Minuta Respuesta a Observaciones informe anual Ord N° 3758 del 27 de agosto 2021

En el cumplimiento de lo previsto en dicho Avenimiento y Transacción, el CDE ha procedido a la revisión y emisión de observaciones respecto de dicho informe, mediante el Ord. N° 3758 del 27 de agosto 2021, con base en el análisis técnico efectuado por los servicios con competencia ambiental sobre la materia, como son la Dirección General de Aguas (DGA) y el Servicio Agrícola y Ganadero (SAG).

En el presente documento se da respuesta a las observaciones planteadas al documento Informe de Avance Anual, Codelco División Salvador, junio 2021, por la Dirección General de Aguas en el Oficio Ord. N° 354 del 19 de agosto de 2021 y a las observaciones planteadas, respecto del Informe de Avance Anual, por el Servicio Agrícola y Ganadero en el oficio Ord. N° 2576 del 10 de agosto de 2021.

Figura 1. Sitios de extracción de empréstito.

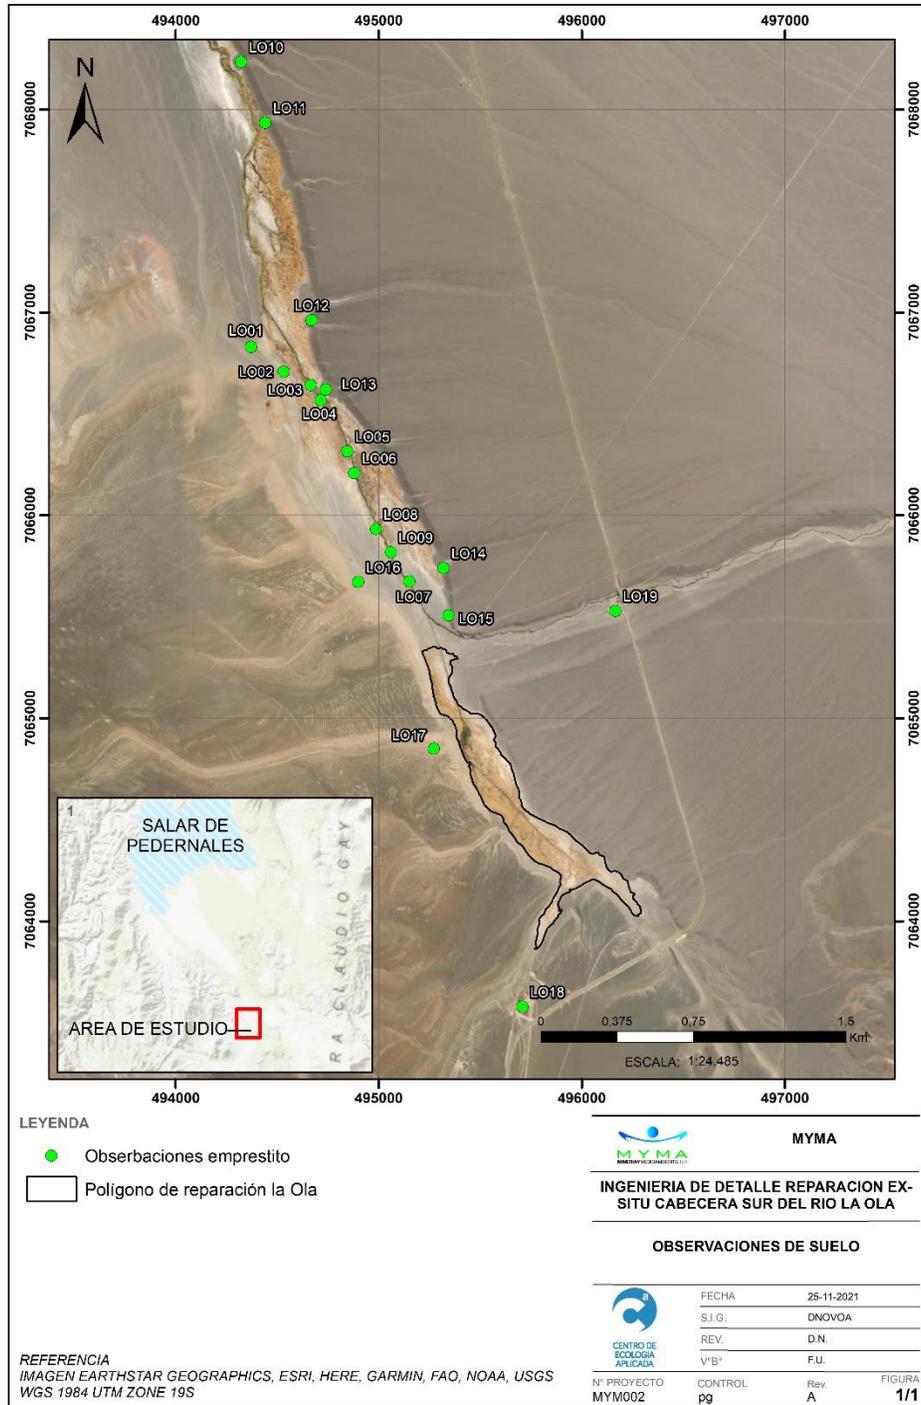
Se debe describir y caracterizar los sectores aledaños mencionados por el titular de donde se obtendrá suelo para tapar los drenes.

Se acoge la observación. Estos sitios consideran suelos que se conforman por depósitos aluviales o coluviales al final de cuerpos de agua sin presencia de vegetación, y sectores con intervención antrópica preexistente. Para definir los sitios, estos fueron verificados en terreno durante la última semana de septiembre de 2021, para determinar el lugar exacto de extracción de material. En la Figura 1, a continuación, se muestran los puntos visitados con el fin de evaluar los suelos.

Figura 5. Sector de referencia para vegetación.

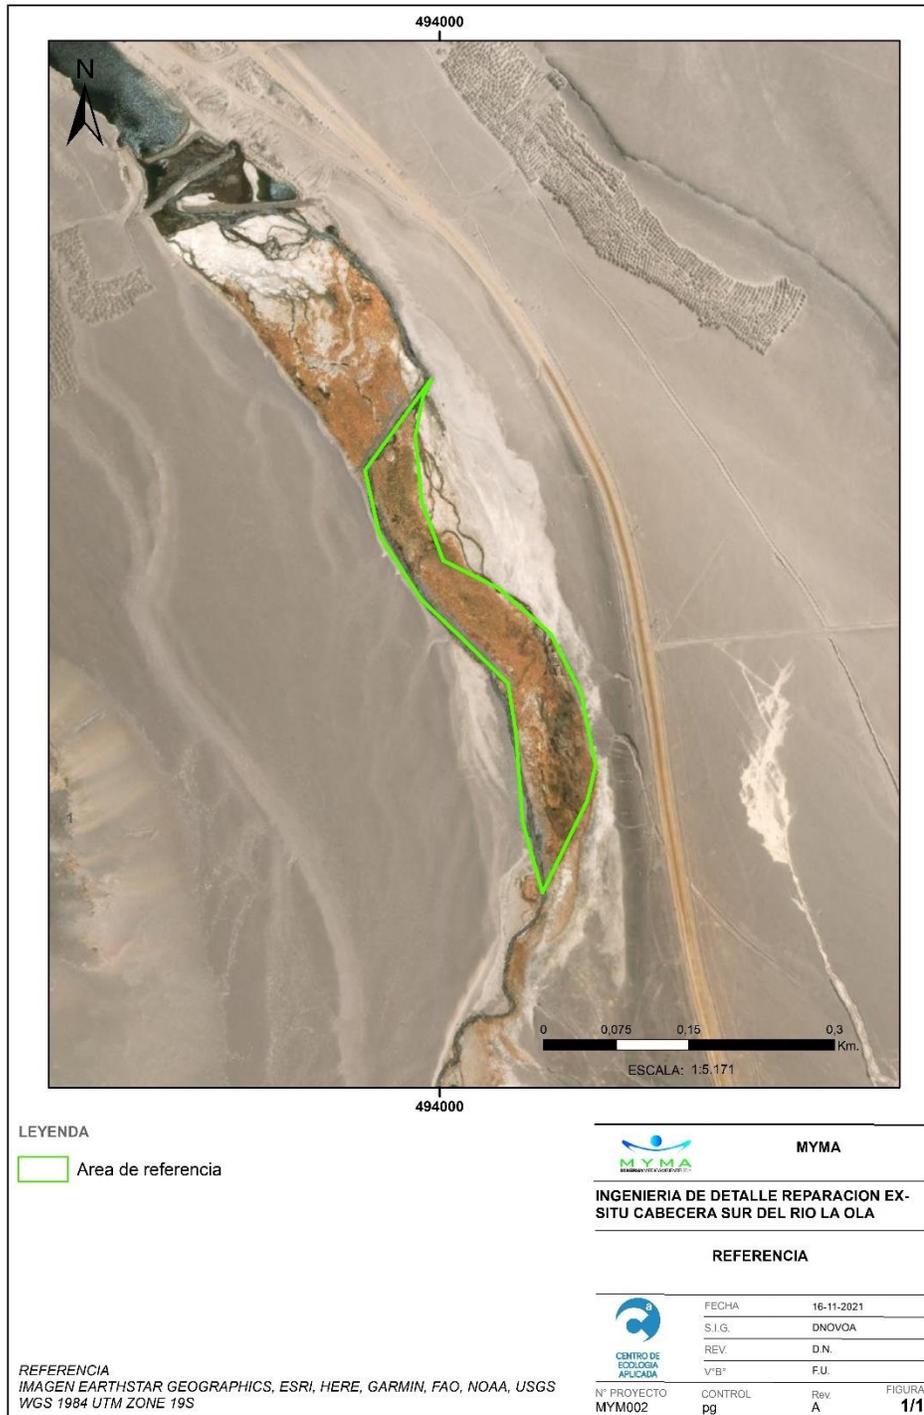
No se observa descripción de áreas testigos que pudieran dar cuenta de las características de sitio a recuperar, lo que es esencial si se analiza la realidad de la vega en la que se indica la presencia de estrata orgánica enterrada en subsuperficie que pudiera ser producto de depositación de suelo en el tiempo.

El objetivo propuesto en el Avenimiento considera solo el relleno de drenes. Según la línea de base realizada, existen en el área dos grandes formaciones de vegetación, Pajonal hídrico de *Deyeuxia velutina* y Vega de *Triglochin concinna*, las cuales se encuentran en una condición de crecimiento buena, así como sectores con condición de crecimiento regular. Por lo tanto, se propone utilizar sectores, al interior del área, con buen crecimiento como áreas de referencia para las zonas a recuperar ocupadas actualmente por drenes, como es el caso del sector entre las coordenadas 493.495 m E – 7.072.722 m N por el norte y las coordenadas 494.114 m E – 7.072.243 m N por el sur (Figura 5).

Figura 6. DEM del área de estudio.

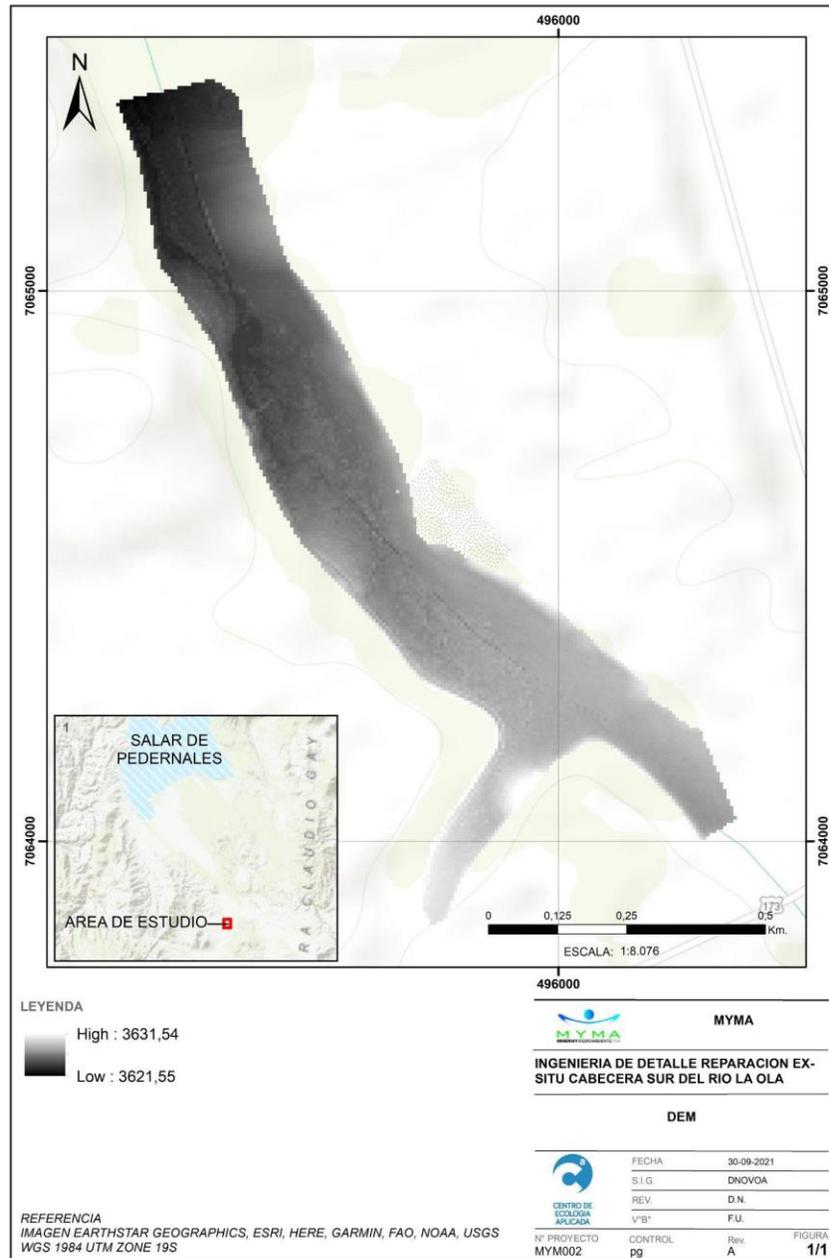
Se requiere que el modelo digital de elevación se presente como mapa vectorial y que sea superpuesto con el mapa de vegetación, para que se pueda hacer el análisis si lo que se presenta

es el DEM o SEM, ya que en el método no se menciona ninguna corrección en terreno que permita afirmar que se entrega el DEM.

Se adjunta el modelo digital de elevación como mapa vectorial (Figura 6). Respecto a la superposición del modelo digital de elevación con el mapa de vegetación, esta podría inducir a errores de apreciación producto de la diferencia de escalas que presentan ambos mapas. La escala de trabajo de la COT presentada en el EIA del Proyecto Rajo Inca es 1:20.000, mientras que el DEM realizado tiene una precisión centimétrica). Adicionalmente, la COT tiene un margen de error dado el método empleado en su elaboración, que conlleva fotointerpretación, mientras que el modelo digital de elevación se basa en datos duros de terreno, dados por una toma de puntos amplia unido a la aplicación de un modelo geoestadístico.

Figura 7. Caminos establecidos para transporte de material.

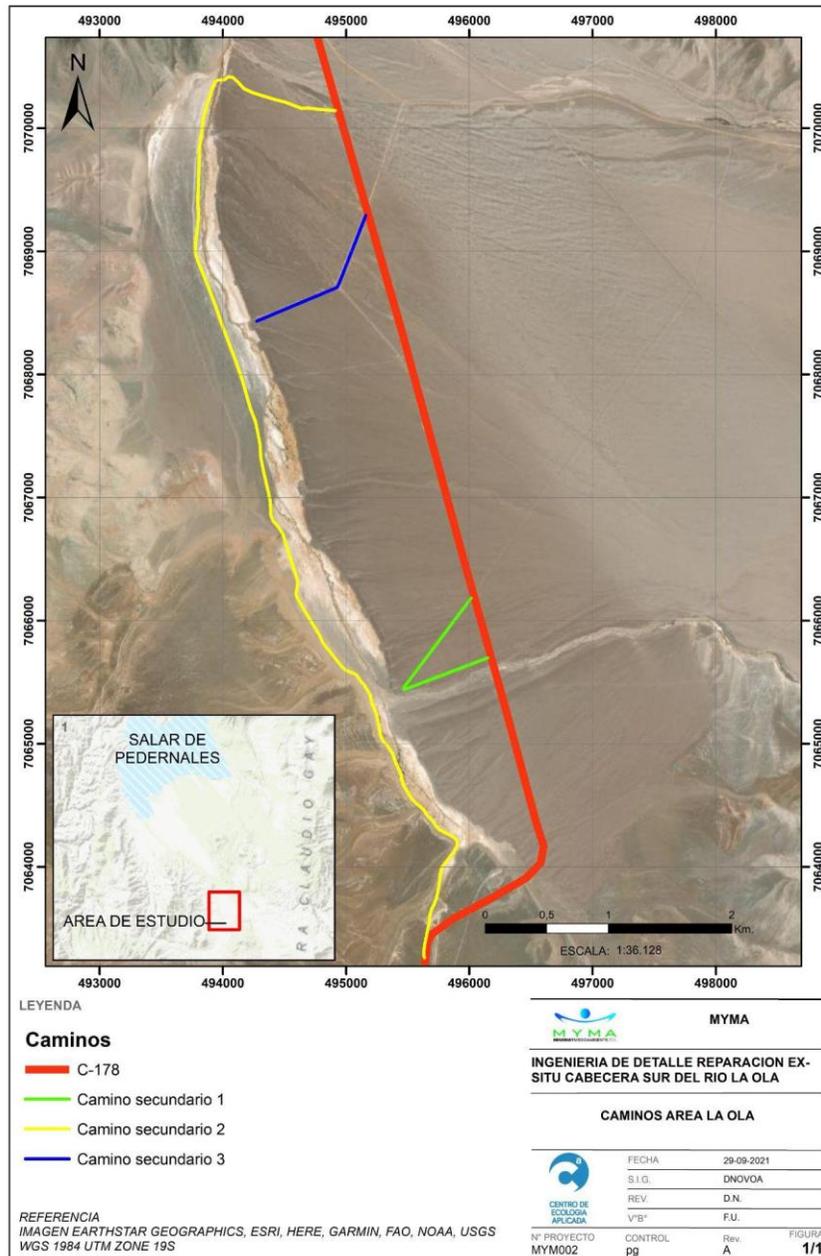
Se solicita al titular que se debe analizar el impacto que pudiera ocasionar la maquinaria que estará a cargo del movimiento de suelos, considerando las toneladas de material a definir.

No obstante lo anterior, en el caso de uso de camiones para el transporte de material y acopio, estos sólo se realizarán por los caminos establecidos, principalmente por el camino ubicado en el sector poniente de la vega (camino secundario 2, Figura 7).

Figura 8. Cruce de COT con drenes en río La Ola.

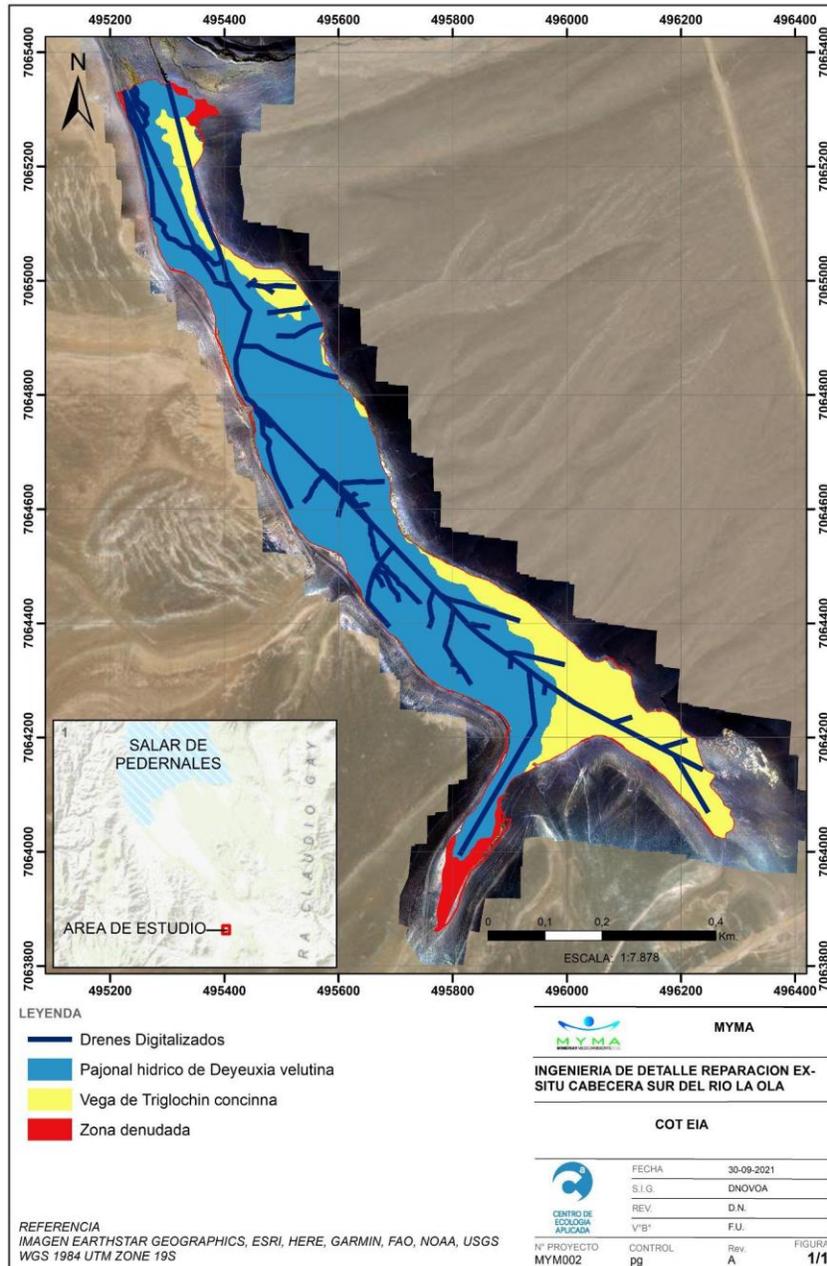
Considerando que el titular señala lo siguiente: “se considera al momento del tapado de los drenes, la presencia de vegetación de tipo azonal que ha encontrado condiciones para el crecimiento al interior del dren dada la mayor disponibilidad hídrica por la cercanía al nivel freático (Figura 5-3), por lo cual al momento de realizar el tapado de los drenes se contempla la presencia de un especialista en flora que se encargue de la identificación a nivel de especie,

del rescate de la vegetación que crezca al interior de los drenes para ser restituida en forma inmediata, una vez tapado el dren en el mismo lugar de donde fue extraída y del seguimiento para asegurar la sobrevivencia”, se requiere que se presente a priori con un mapa de detalle de la vegetación o restos de ella que se encuentren presentes, pero para toda el área de la vega que se verá beneficiada con cierre de los drenes.

En la COT (Figura 8) del área de estudio se observa que en general la formación que se verá favorecida en mayor medida con el tapado de los drenes corresponde al pajonal hídrico de *Deyeuxia velutina*, donde es posible encontrar también especies como *Deyeuxia eminens*, *Puccinellia frigida*, *Juncus balticus* y *Triglochin palustris*, en tanto existe un menor número de drenes (siete en total) que se emplazan en la formación definida como Vega de *Triglochin concinna*, ubicada en el margen este de la cabecera del río La Ola.
